島根原子力発電所 2号炉 審査資料	
資料番号	EP-066改28(説26)
提出年月	令和2年4月28日

# 島根原子力発電所 2号炉

## 津波による損傷の防止

論点 7「入力津波の設定プロセス及び結果の妥当性」関連

コメントNo.17の回答

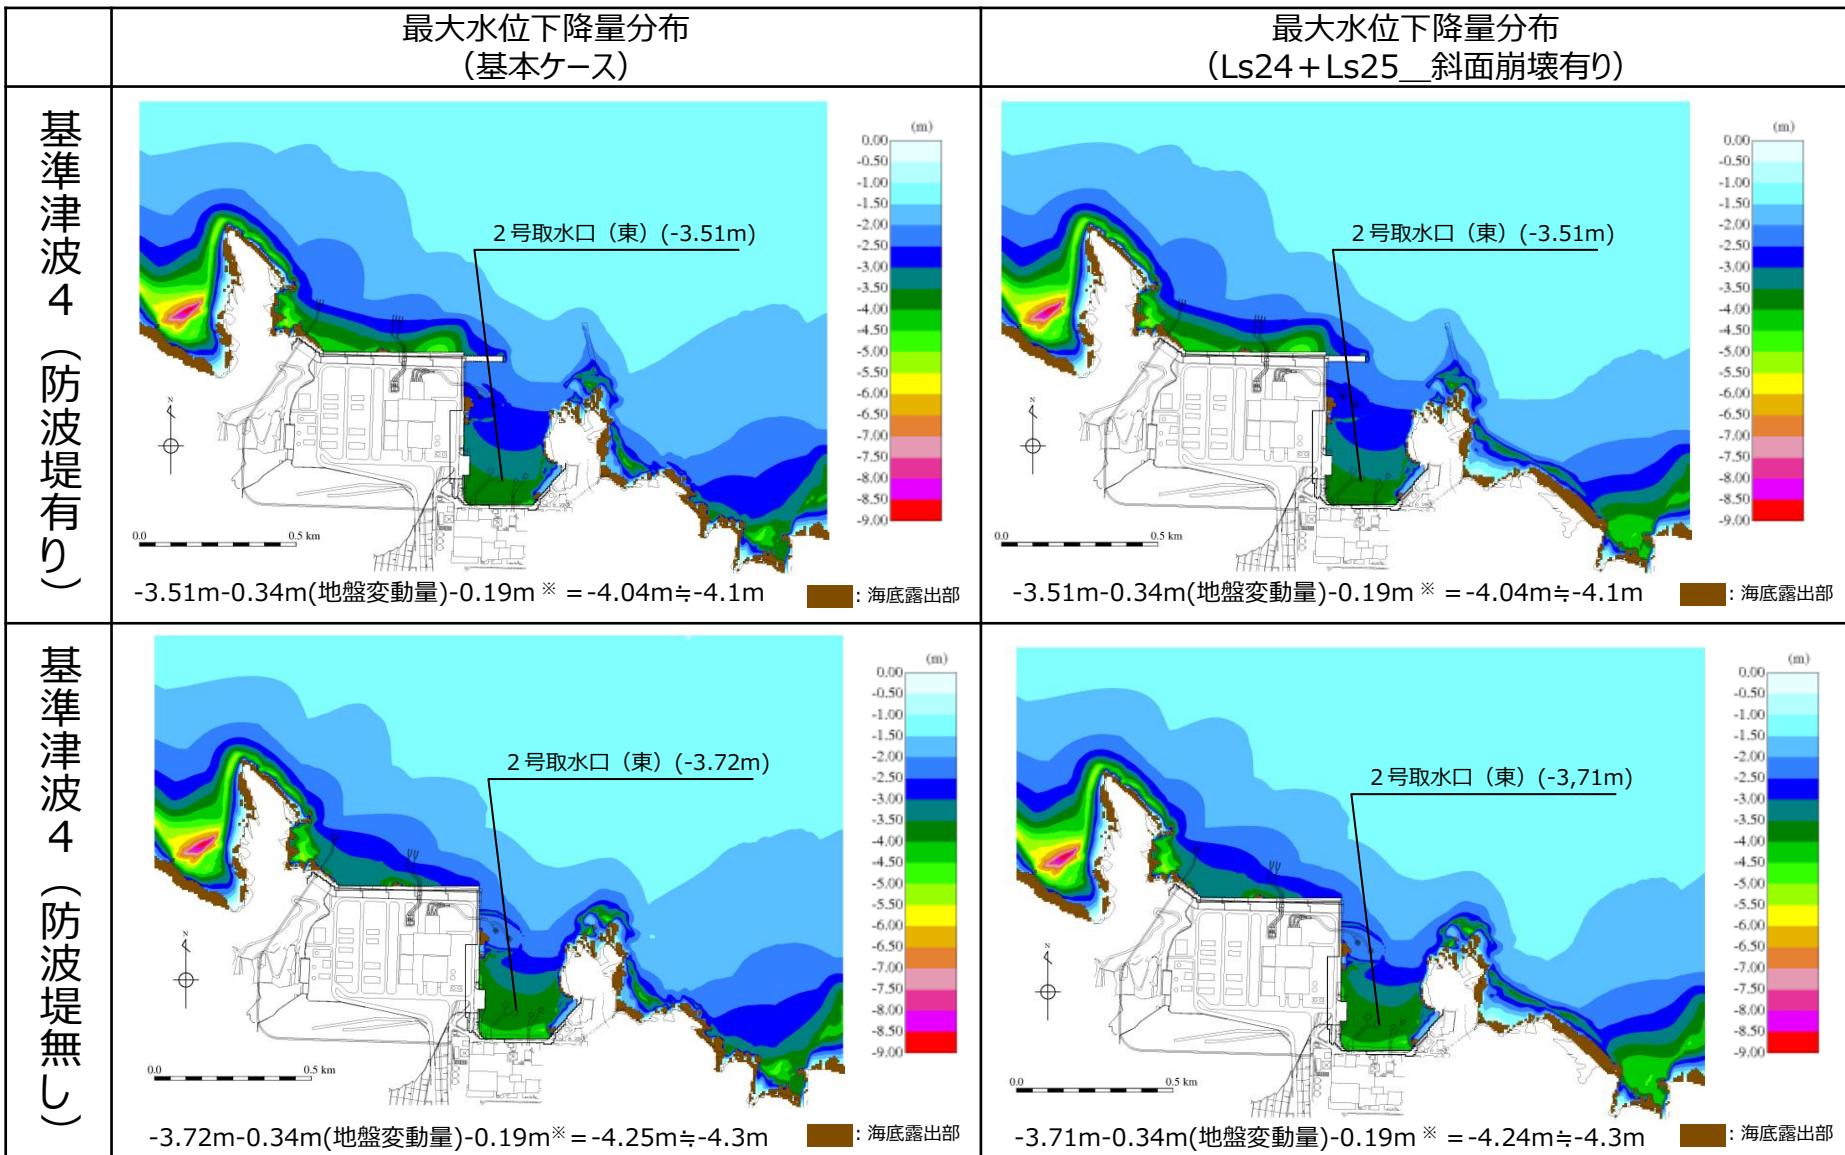
コメントNo.17の回答

- 基準津波 1 ~ 6 のケースを対象に基本ケース及び斜面崩壊させたケースを比較し、その差異を下表に示す。また、各ケースの最大水位分布を次頁以降に示す。なお、潮位については、[朔望平均満潮位](#)を近年 5 カ年（2015.1~2019.12），[朔望平均干潮位](#)を 1 カ年（1995.9~1996.8）の潮位観測記録に基づき設定する（P.46 参照）。
- 津波解析の結果、斜面崩壊させた場合、水位上昇側の施設護岸又は防波壁の水位は、どのケースについても基本ケースと同じもしくは基本ケースの方が大きい。一方、水位下降側の2号炉取水口の水位については、一部、基準津波 3 で斜面崩壊有りの方が水位が低下しているが、この差は僅か (-0.03m) であり、大半は、基本ケースの方が斜面崩壊有りのケースに対して水位が低下している。
- 以上より、地震による地形変化（斜面崩壊）は入力津波を設定する際の影響要因として考慮しない。

基本ケースと地盤変状を考慮したケースの水位比較

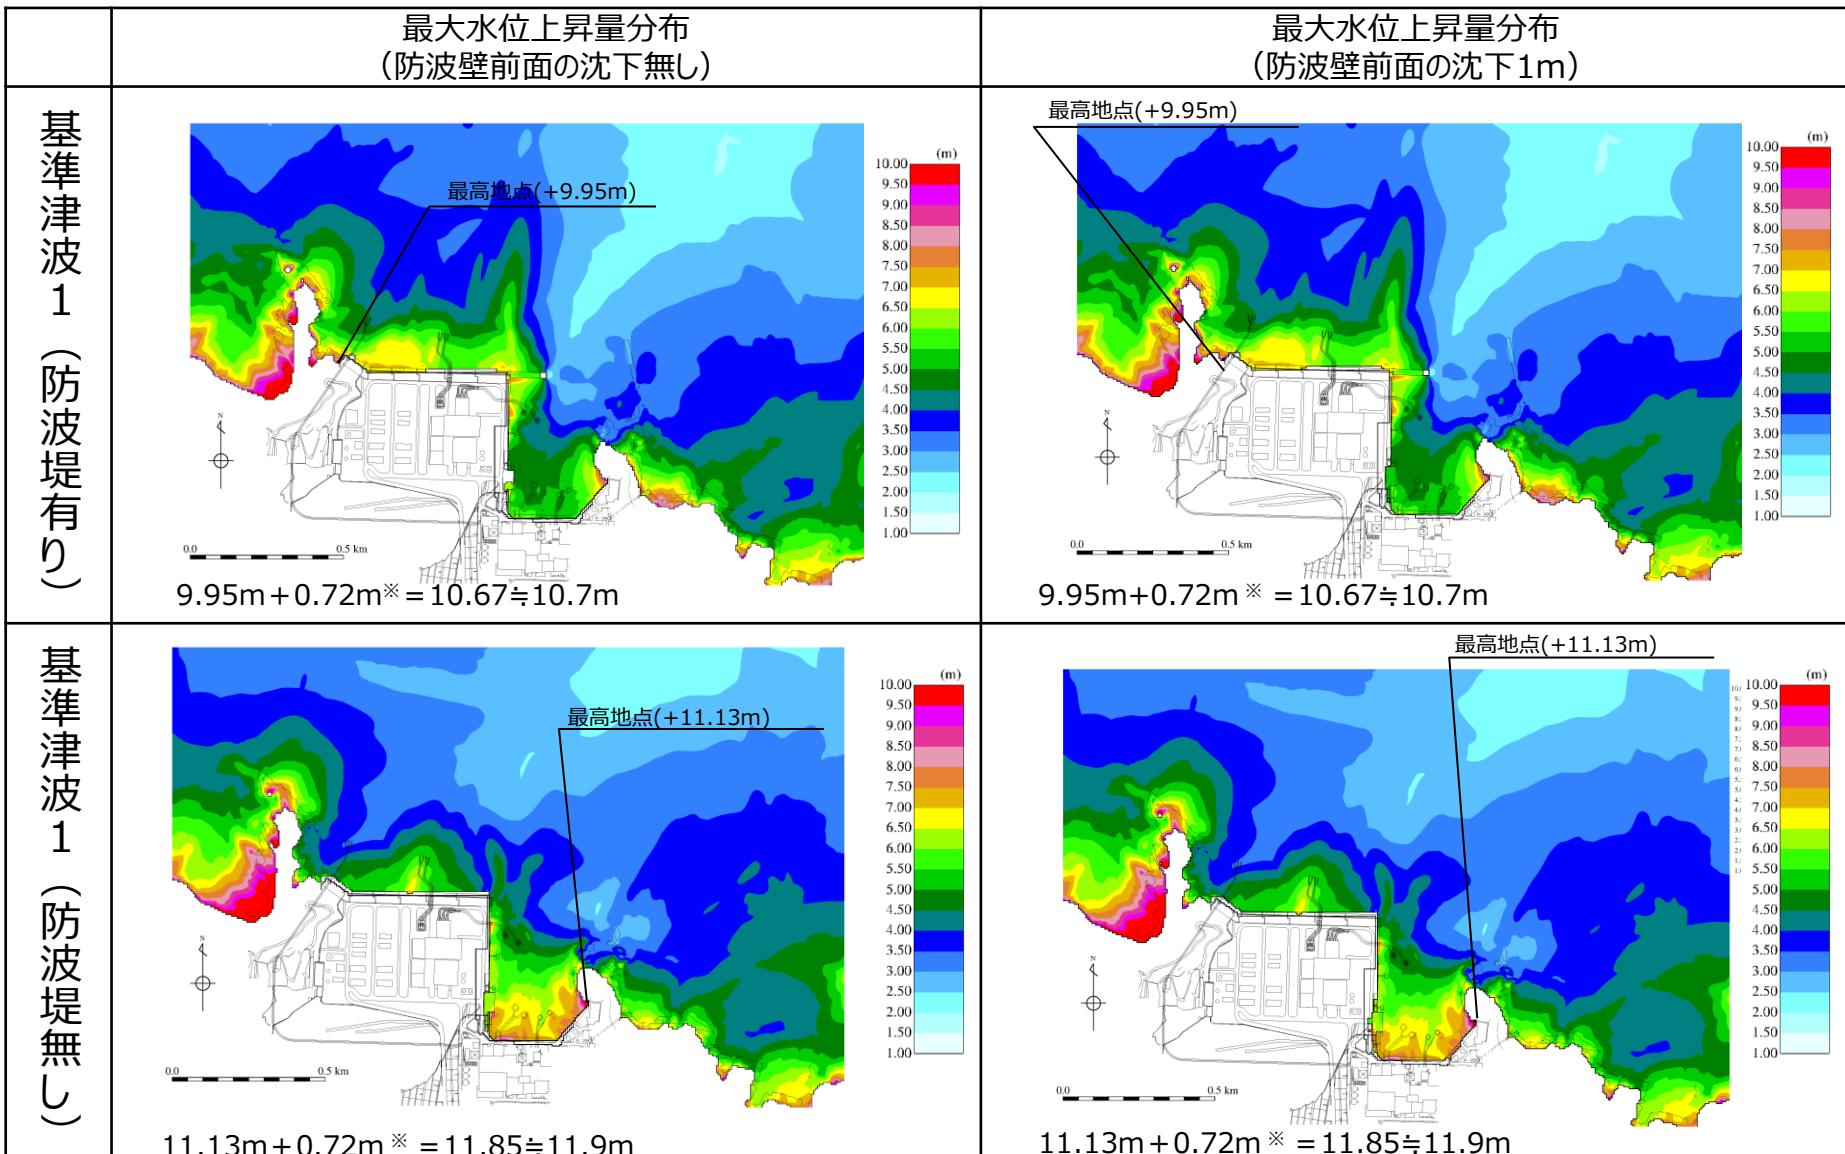
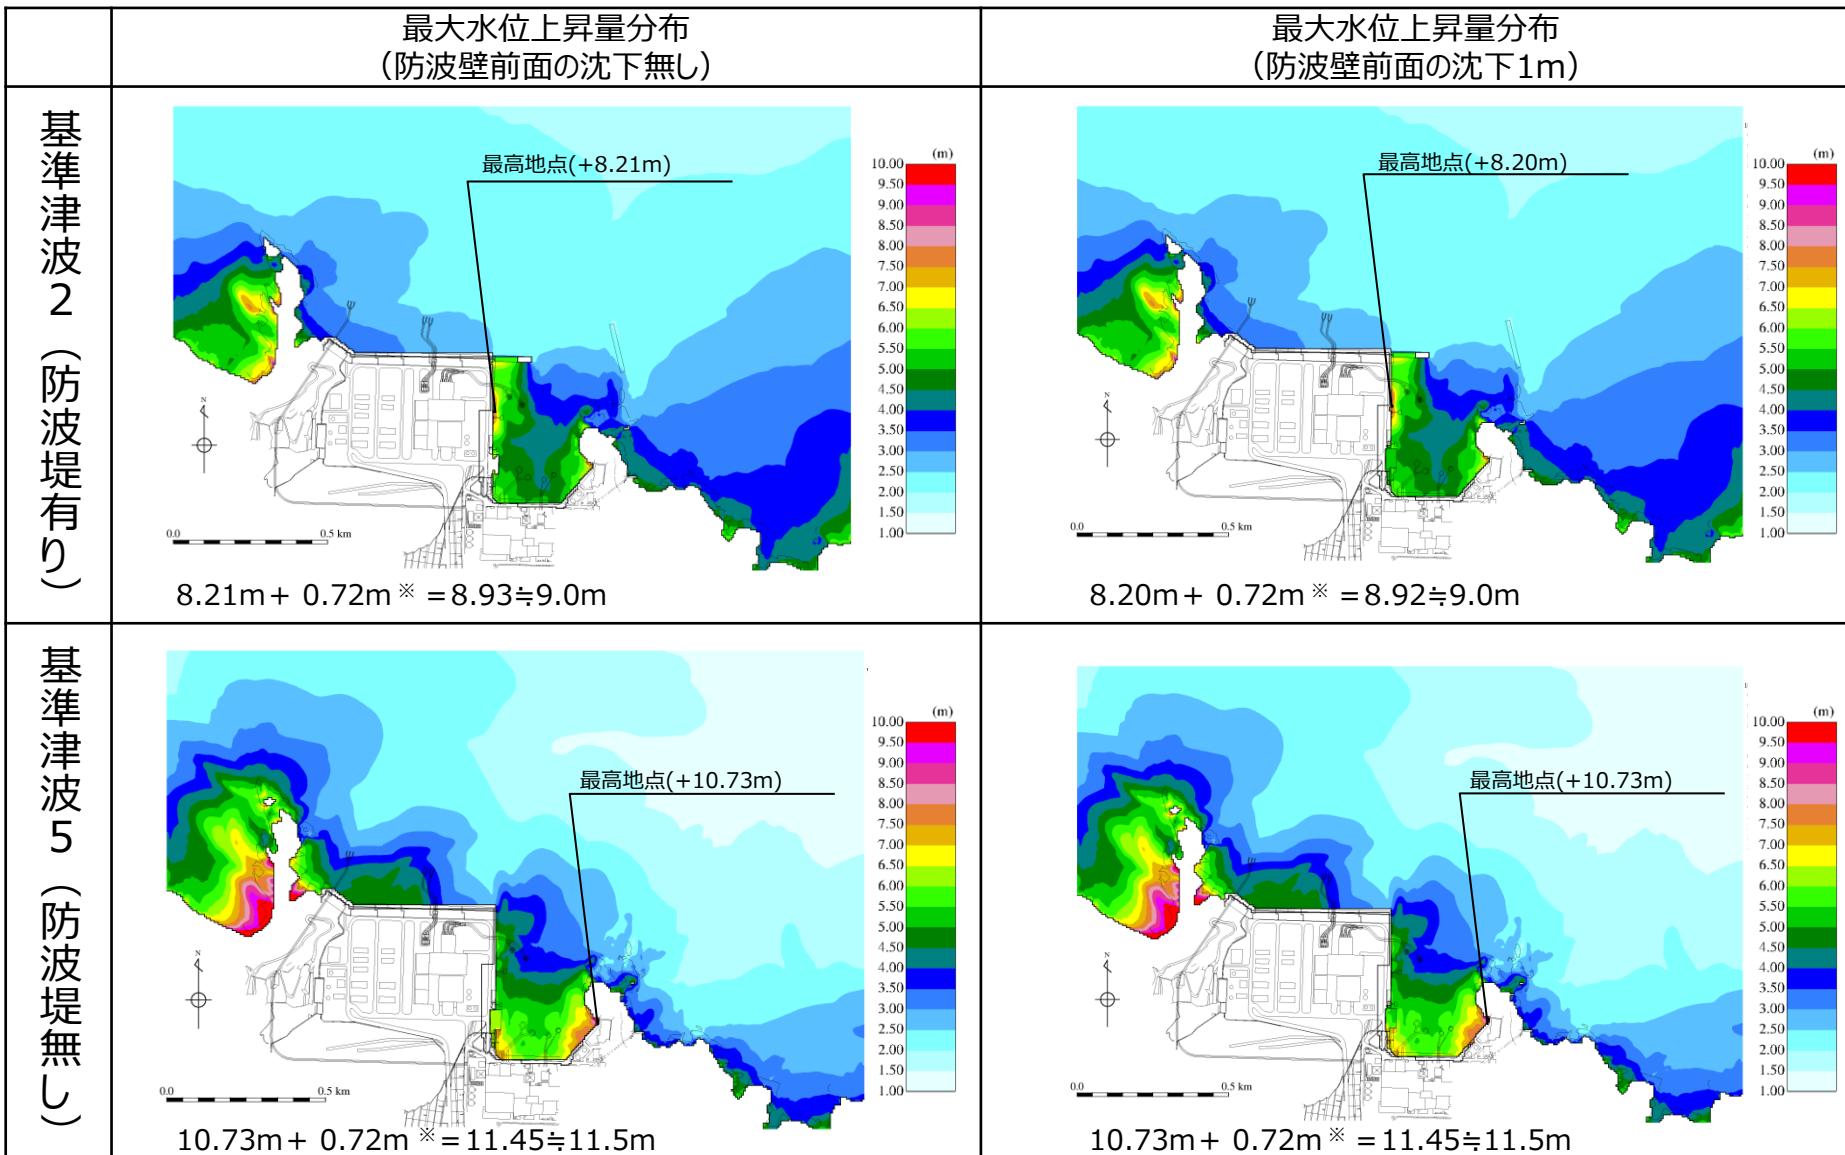
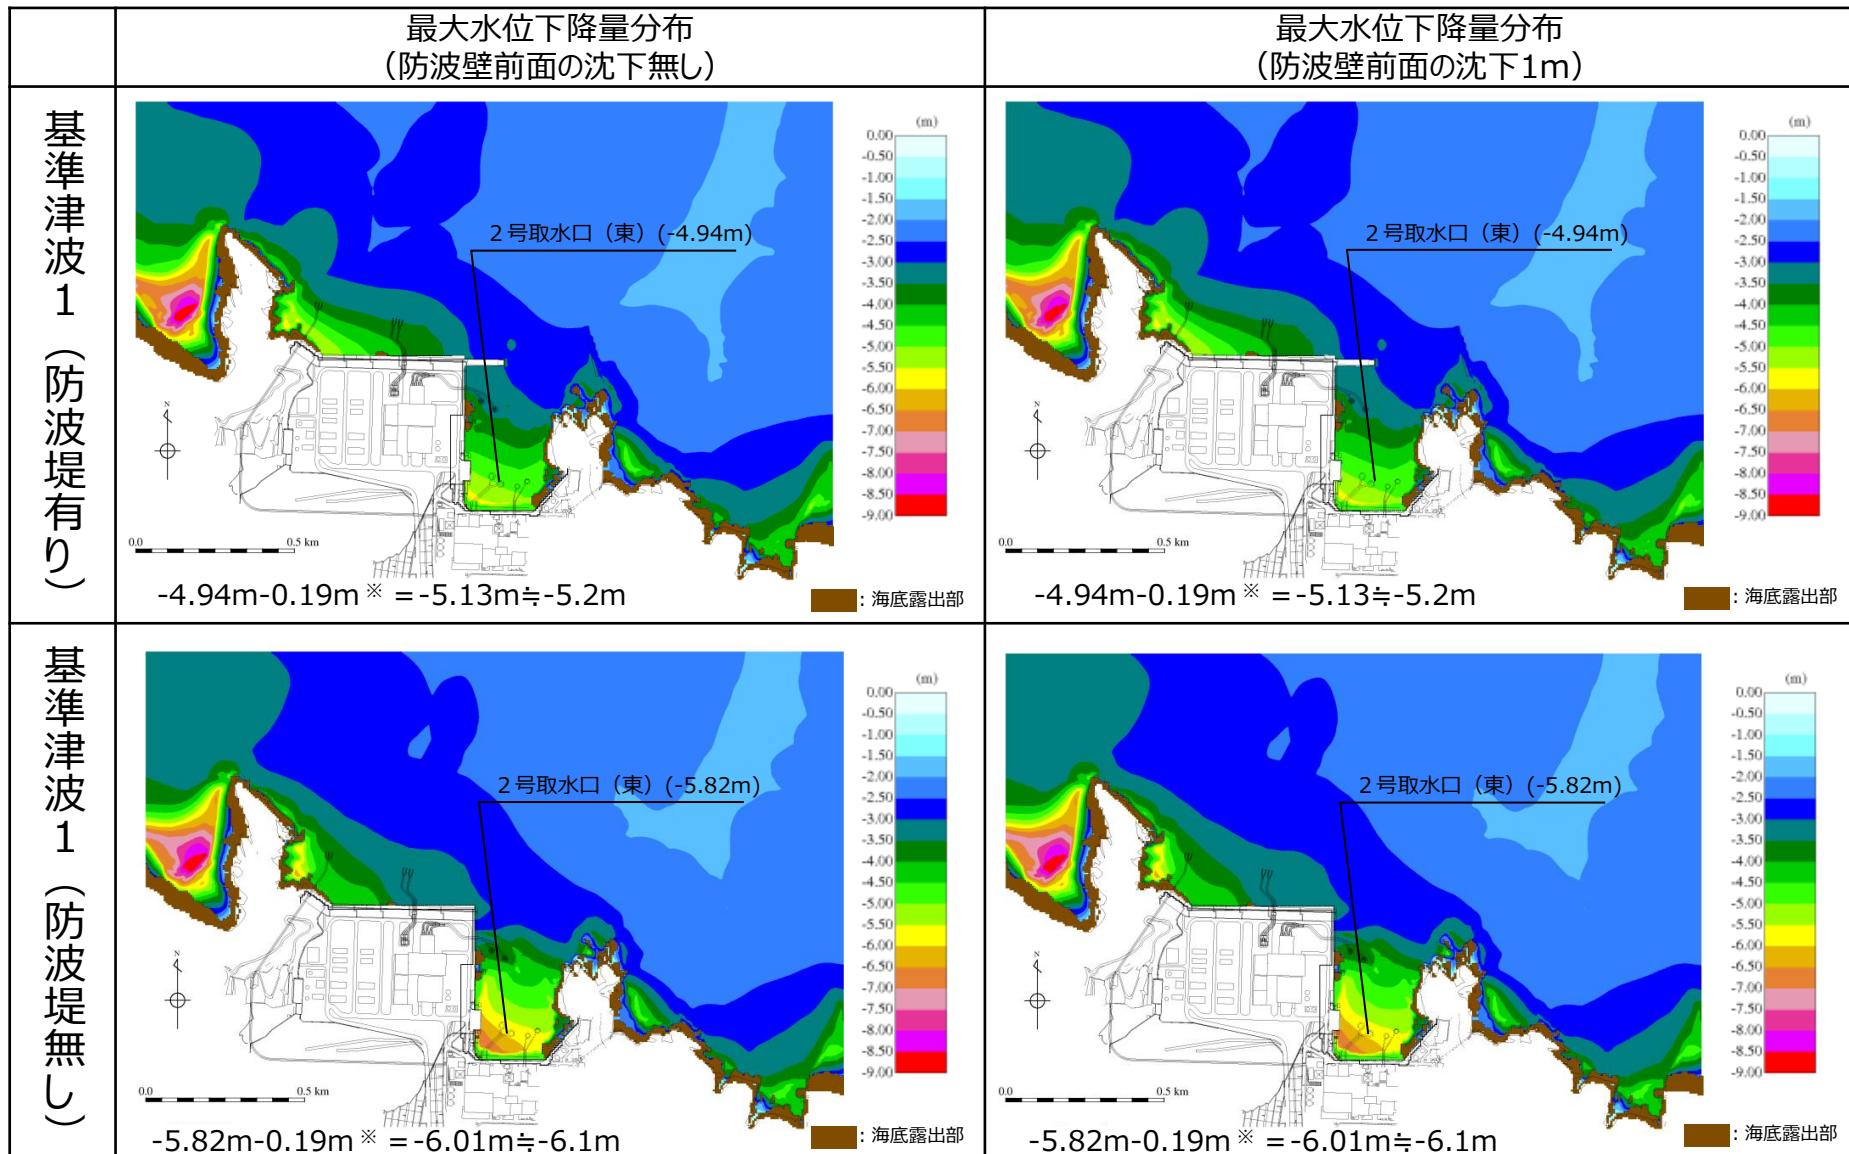
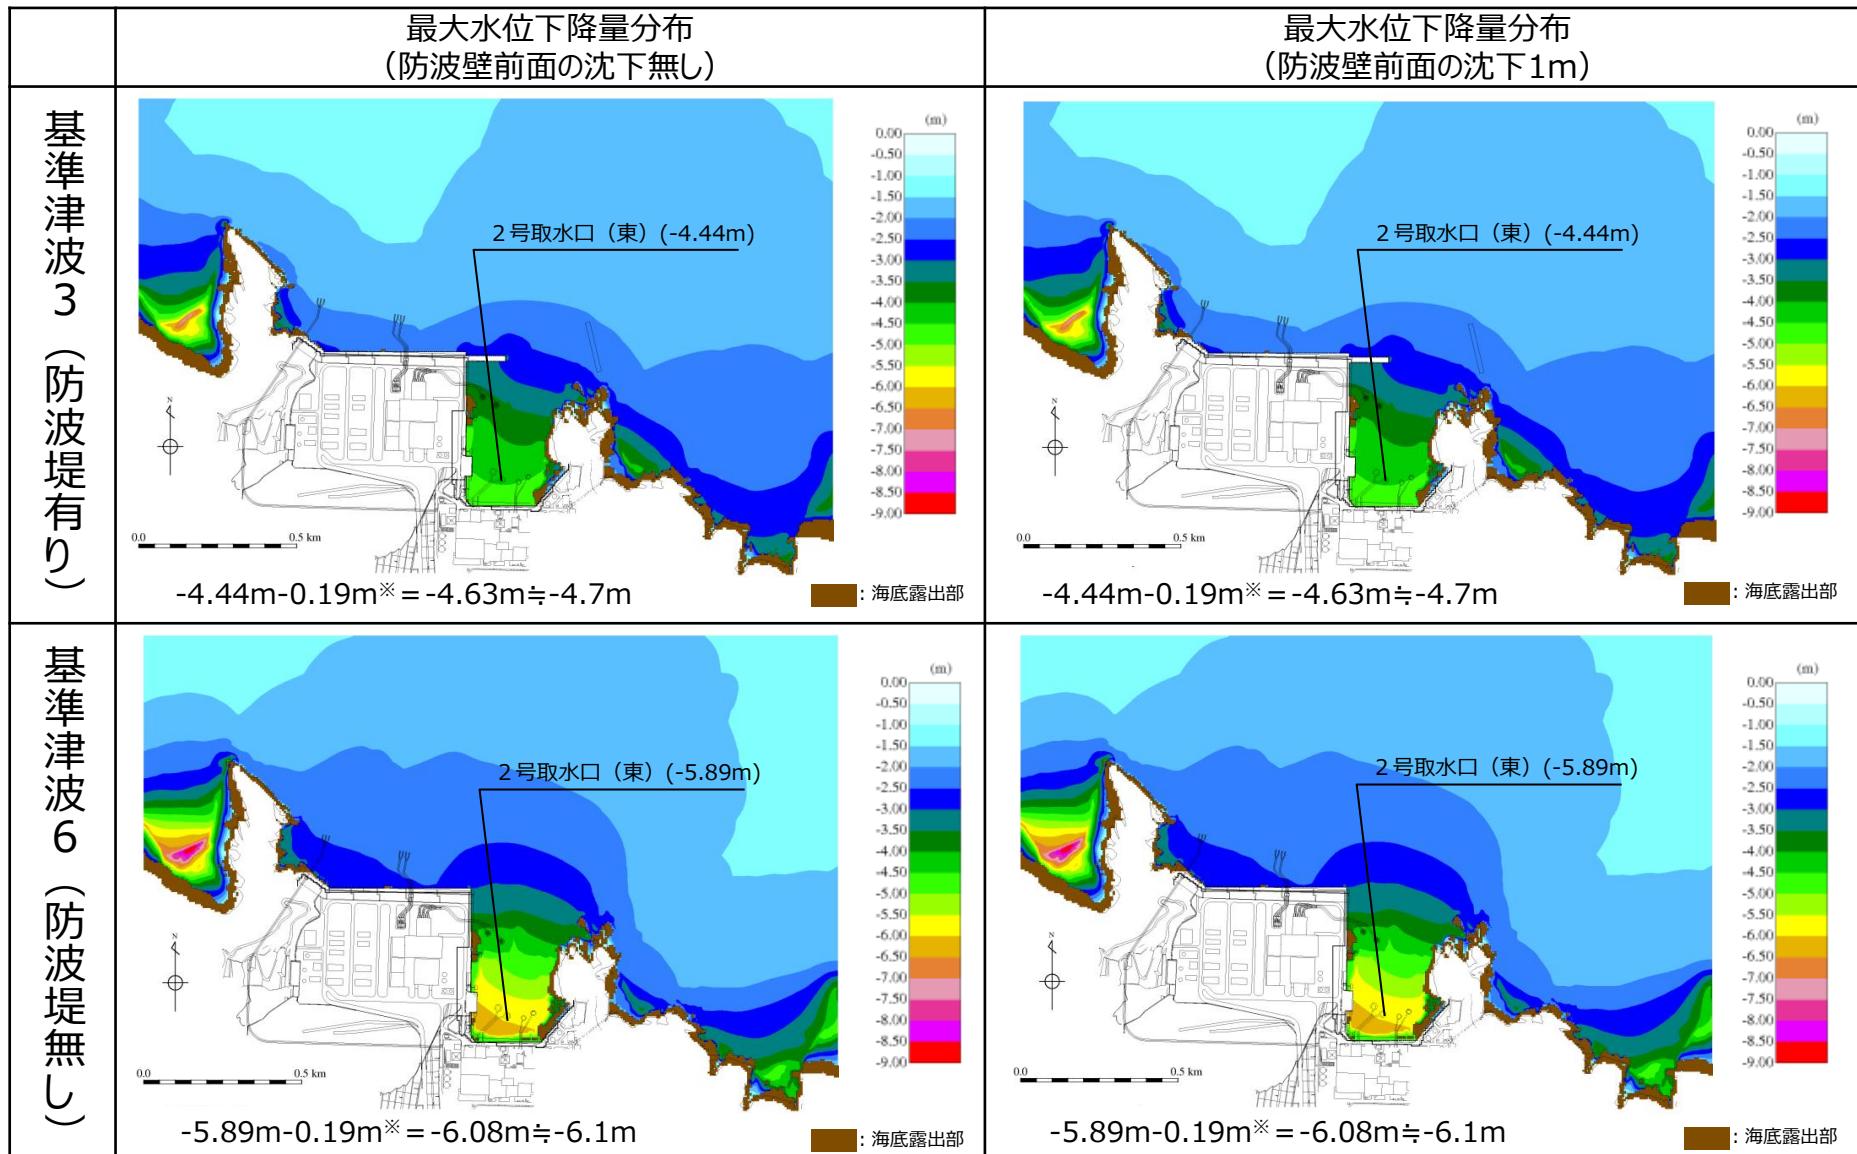
コメントNo.19の回答

- 敷地への遡上経路に影響を与える可能性がある地震による地形変化として地盤変状について検討する。
- 防波壁は、堅固な岩盤（一部、改良地盤）に支持されていることから、地震時の液状化に伴う沈下は発生しない。一方、防波壁前面に存在する埋戻土は、地震時に沈下する可能性があるため、防波壁前面を一律1m沈下させた津波解析を実施した（沈下範囲及び沈下量設定の詳細はP.30～40参照、コメントNo.20に対する回答）。
- 基準津波1～6のケースを対象に基本ケース及び1m沈下させたケースを比較し、その差異を下表に示す。（コメントNo.19に対する回答）また、各ケースの最大水位分布を次頁以降に示す。なお、潮位については、[朔望平均満潮位を近年5ヵ年（2015.1～2019.12）](#)、[朔望平均干潮位を1ヵ年（1995.9～1996.8）](#)の潮位観測記録に基づき設定する（P.46参照）。
- 津波解析の結果、1m沈下させた場合、水位上昇側の施設護岸又は防波壁の水位は、どのケースについても基本ケースと同じもしくは基本ケースの方が大きい。また、水位下降側の2号炉取水口の水位については、全ケースで同じとなった。
- 以上より、地震による地形変化（地盤変状）は、入力津波を設定する際の影響要因として考慮しない。
